令和6年6月20日
課名 土木建築局港湾漁港整備課
担当者 港湾計画担当監 井上
内線 4024

## 広島港港湾計画の変更（案）について

広島港海田地区において、国際フィーダー機能を強化するため、広島港港湾計画の変更（軽易な変更）を行う。

新旧対照図

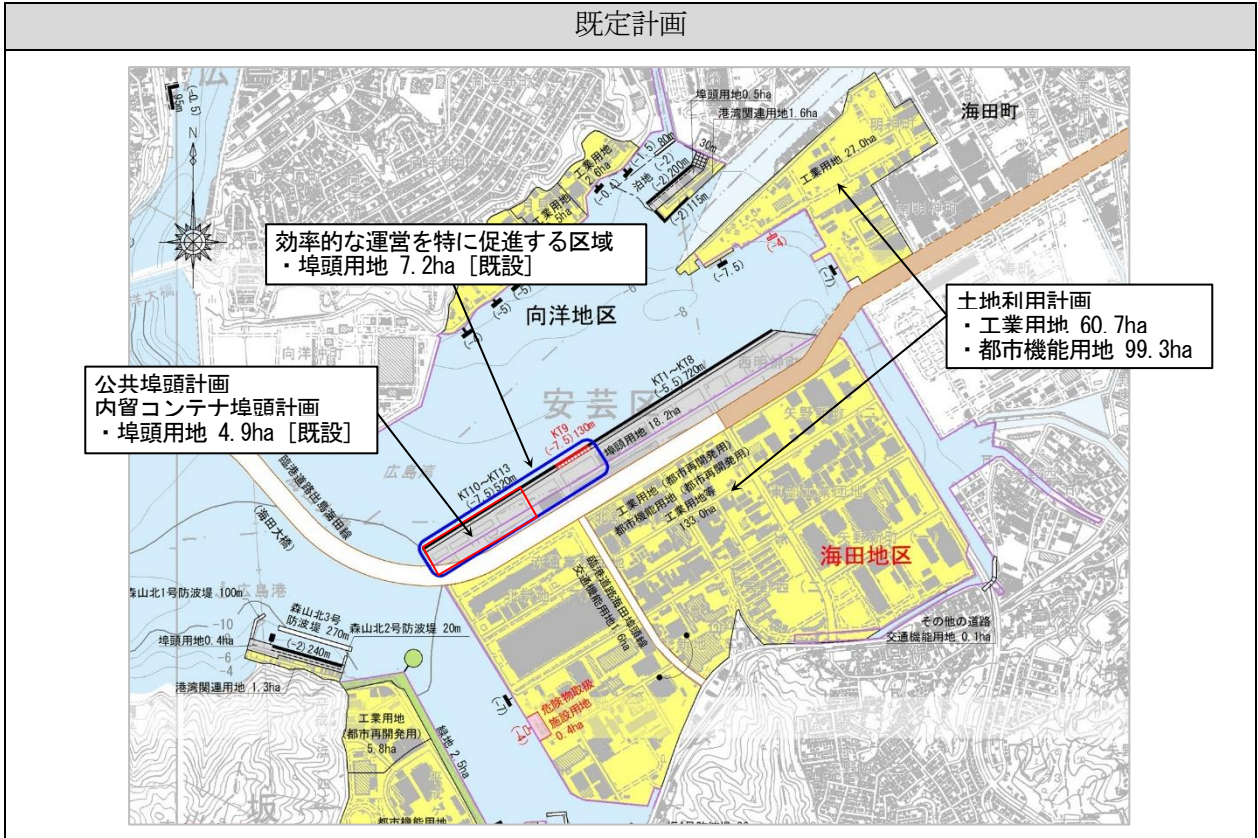
広島港海田地区において、公共埠頭計画、土地利用計画及び効率的な運営を特に促進する区域を変更する。

既定計画	変更計画（案）
内貿コンテナ埠頭計画 水深7.5m 岸壁3バース 延長390m [既設] 埠頭用地 4.9ha [既設]	内貿コンテナ埠頭計画 水深7.5m 岸壁3バース 延長390m [既設] <u>埠頭用地 13.4ha(うち4.9ha既設)(+8.5ha)</u> <u>[既設の変更計画]</u>

既定計画	変更計画（案）
埠頭用地 18.7ha	<u>埠頭用地 27.2ha (+8.5ha)</u>
港湾関連用地 1.6ha	港湾関連用地 1.6ha
工業用地 60.7ha	<u>工業用地 52.2ha (-8.5ha)</u>
都市機能用地 99.3ha	都市機能用地 99.3ha
交通機能用地 1.7ha	交通機能用地 1.7ha
危険物取扱施設用地 0.4ha	危険物取扱施設用地 0.4ha

既定計画	変更計画（案）
水深7.5m 岸壁5バース 延長650m [既設] 埠頭用地 7.2ha [既設]	水深7.5m 岸壁5バース 延長650m [既設] <u>埠頭用地 15.7ha (+8.5ha) [既設の変更計画]</u>
